SH/T3503-J112	工程联络单		工程名称: 中地能源 20 兆瓦光伏农业科技大棚电站项目
联络单编号	CZZHJL-030	送达单位	中国新时代国际工程公司
事由: 关于电控室、综合楼、门卫室、消防水池、给水管道质量事由: 内容: 由于电控室、综合楼、门卫室几次雨后窗台、雨蓬等地方渗水严重, 为了彻底解决此问题, 再次要求铝合金窗户做第三方水密性、气密性实验检测, 窗台空鼓、里低外高、坡度小或无坡度的返工重做 (见第五次例会会议纪要), 建议综合楼上人屋面门口处防水和雨蓬顶部防水用 SBS 卷材或聚氨酯重新做防水两遍。消防水池四周下沉部位及时回填土夯实, 砼路面地下处人工捣实。由于给水主管线水压与图纸设计使用水压不符, 建议给水管线更换 PE 管线或增加减压设施解决给水管线多处漏水、渗水问题。 综合楼大门口雨蓬靠墙部位 附: 照片 8 张。 监理单位: 专业监理工程师: 刘朋 日 期: 2017 年 10 月 4 日			
监理单位处理意见: 要求你单位节后一周内严格按照施工规范要求整改完成。 处理单位负责人: (签字) 黎建光			
总包单位意见: 负责人: _____ 日期: _____			
建设单位代表:	监理单位代表:	总包单位代表:	
 会签单位 (公章) 日期: 2017 年 10 月 9 日	 会签单位 (公章) 日期: 2017 年 10 月 4 日	 会签单位 (公章) 日期: 2017 年 10 月 9 日

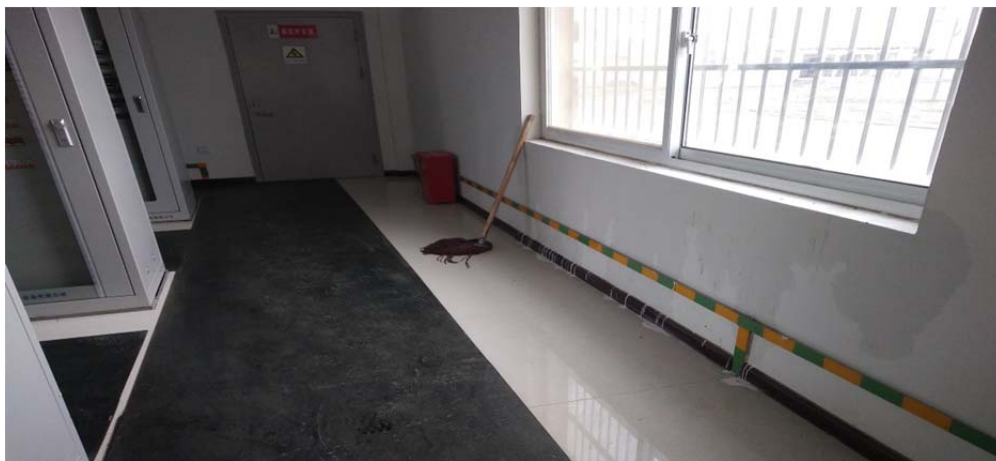
控制室窗台渗水

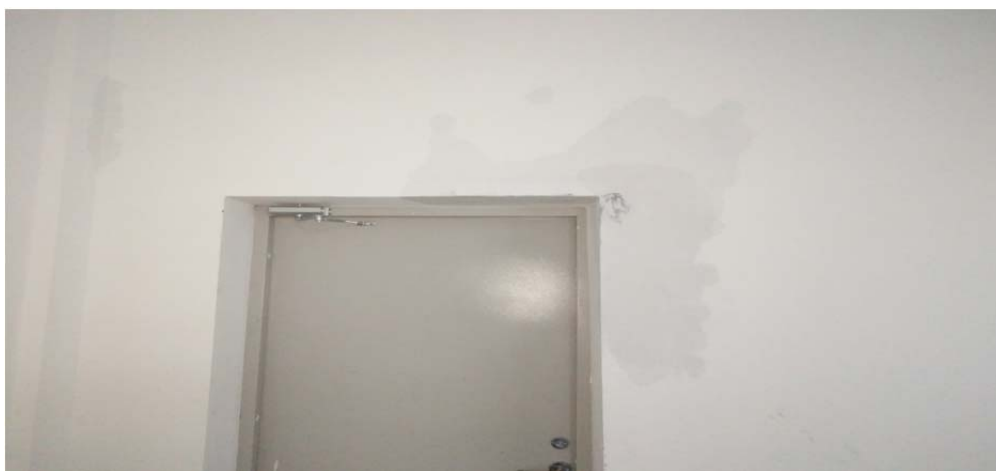
高压室、控制室门上口渗水

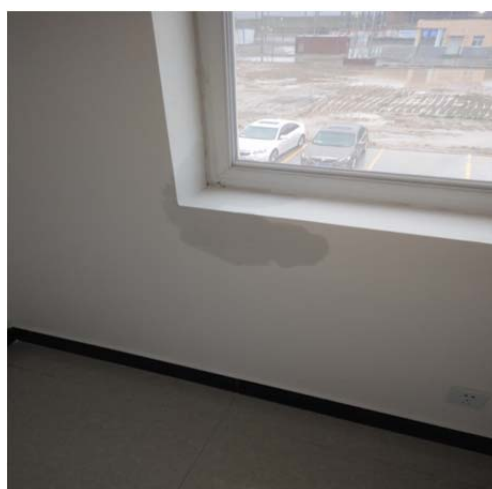
换气扇渗水
